MODIFICACIÓN PUNTUAL DEL PLAN MUNICIPAL DE PAMPLONA
DE DETERMINACIONES PORMENORIZADAS. CATÁLOGO

Documento de aprobación inicial

Septiembre de 2025

Ficha modificada

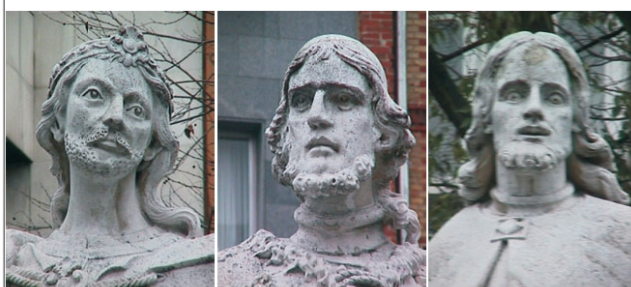
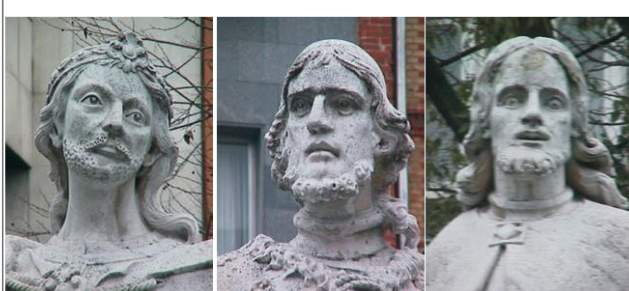
-Ficha nº4.4 "Estatuas de los Reyes de Navarra": corrección del apartado *Situación y Descripción* eliminado la referencia descriptiva del Paseo Sarasate.

Tipo	Elemento	E
Situación		
Autor		
Fecha		
Reformas s. XVIII		
Uso original		
Uso actual		
Propiedad		
Referencias documentales y bibliográficas		
CMN V*** p. 531		
Iarumbe, El Academicismo, 506- 507		
Arazuri, Pamplona, calles, III, p. 203

Las seis estatuas de piedra de los reyes proceden del Palacio Real de Madrid, su fachada se coronaba con una balaustrada sobre la que se disponían noventa y cuatro esculturas que representaban los monarcas de la historia de España.

Extracto del plano del PM vigente (nº19-Catálogo- Edificios, elementos y recintos en Casco Viejo y Ensanches)

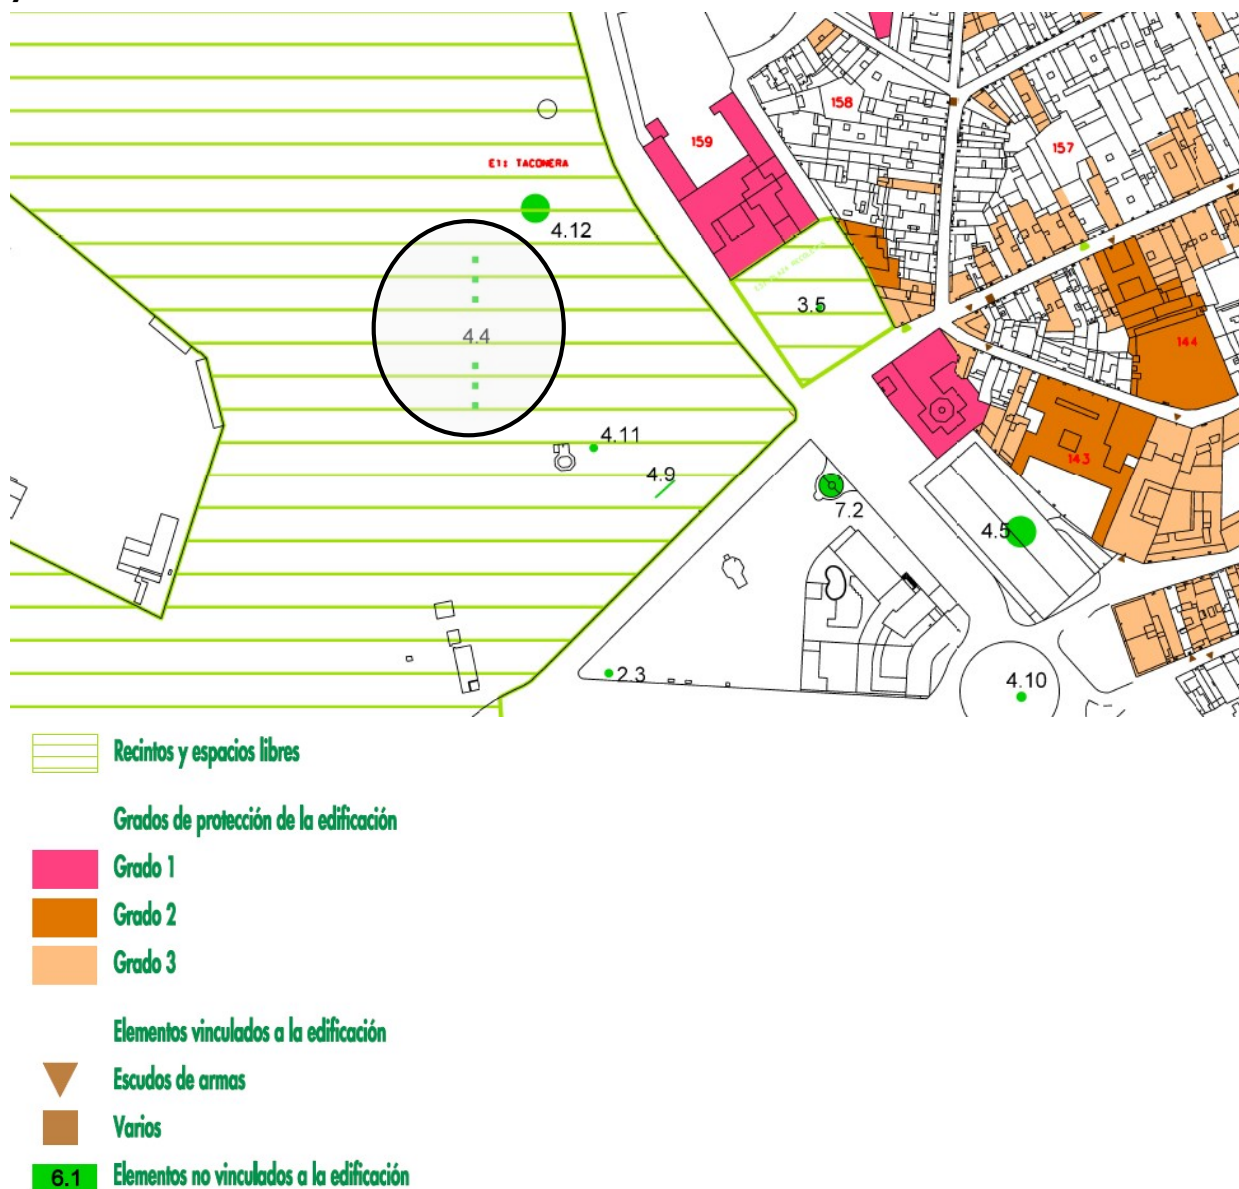
-Plano nº19: corrección de la ubicación del “Elemento no vinculado a la edificación” nº4.4.

La presente modificación no requiere la modificación de ningún artículo de la normativa del catálogo, si bien modifica la ficha del monumento nº4.4 y el Plano nº19 (*Catálogo-Edificios, elementos y recintos en Casco Viejo y Ensanches*) del Plan Municipal de Pamplona, adaptado y homologado a L.F. 35/2002.

Extracto del plano modificado (Catálogo- Edificios, elementos y recintos en Casco Viejo y Ensanches)
